CONCEPTO TÉCNICO No. 0003 DE FEBRERO 15 DE 2021

**INFORME PARA AJUSTE DE PERFIL VIAL Y USO DE VÍA DEL
CORREDOR DENOMINADO “VÍA ORIENTAL ACCESO AL PUERTO”**

**OFICINA DE GESTIÓN DEL TRÁNSITO
SECRETARÍA DISTRITAL DE TRÁNSITO Y SEGURIDAD VIAL**

Ilustración 14 Sección transversal de la vía propuesta

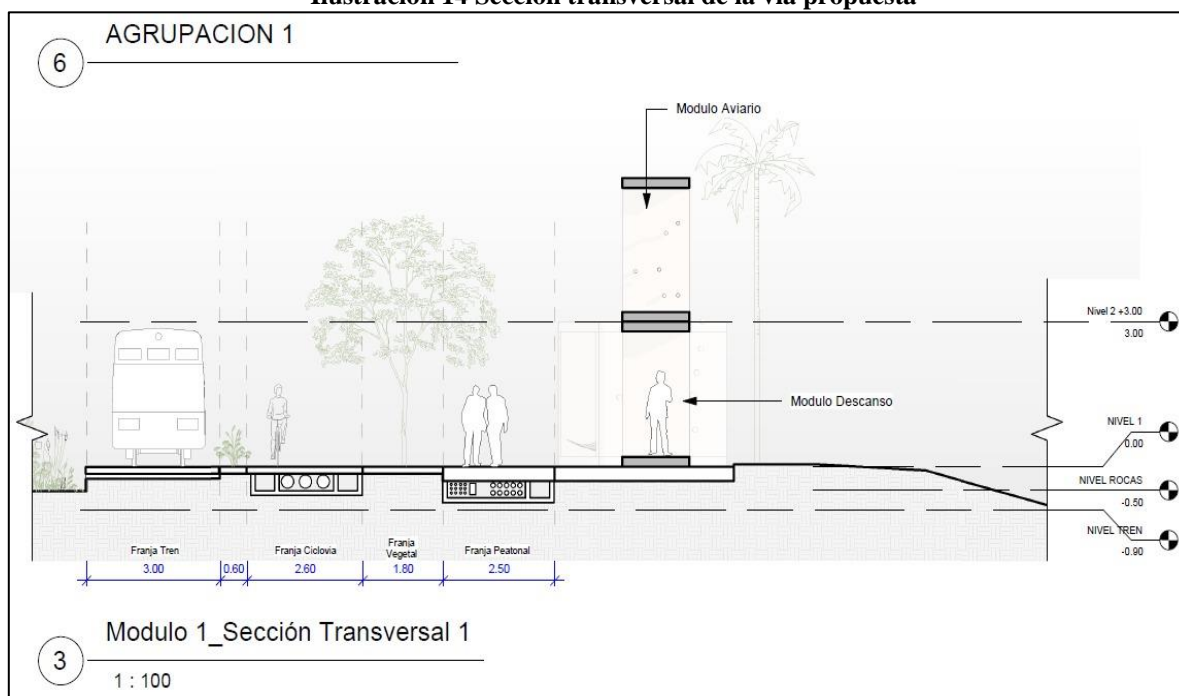
En el perfil vial con proyecto es de aproximadamente 10,5 metros de ancho y entre sus componentes se identifican de oriente a occidente:

- La franja de circulación del tren con un ancho de 3,0 metros y una franja de separación de 0,60 metros con el resto de las franjas;
- Una ciclorruta bidireccional de 2,60 metros de ancho;
- Una franja vegetal con arborización de 1,80 metros de ancho;

- La franja de circulación peatonal de 2,50 metros de ancho.

Se observa que el nuevo perfil urbanístico restringe la circulación de vehículos automotores, pues destina tres franjas exclusivas para las tipologías vehiculares de tren, bicicleta y peatones, segregadas mediante vegetación. No obstante, se debe considerar que con esta restricción no se presentan detrimentos en la accesibilidad del sector, puesto a que mediante la mejora de infraestructura se podrá llegar al lugar de destino a pie, en bicicleta y en el tren propuesto.

En este sentido, según lo expuesto por el equipo consultor en el informe técnico, el potencial turístico del sector, los beneficios que este traería para la economía del Distrito y las mejoras en la infraestructura del corredor, se considera técnicamente viable el cambio de perfil vial de tipo V4 al propuesto por el consultor (compuesta por una franja para el tren, una franja para ciclistas y una franja de circulación peatonal), siempre que se garantice en todo momento la accesibilidad de los predios. Así, la Secretaría Distrital de Planeación debe realizar las respectivas actuaciones, adiciones y/o modificaciones a la norma urbanística desde sus competencias.
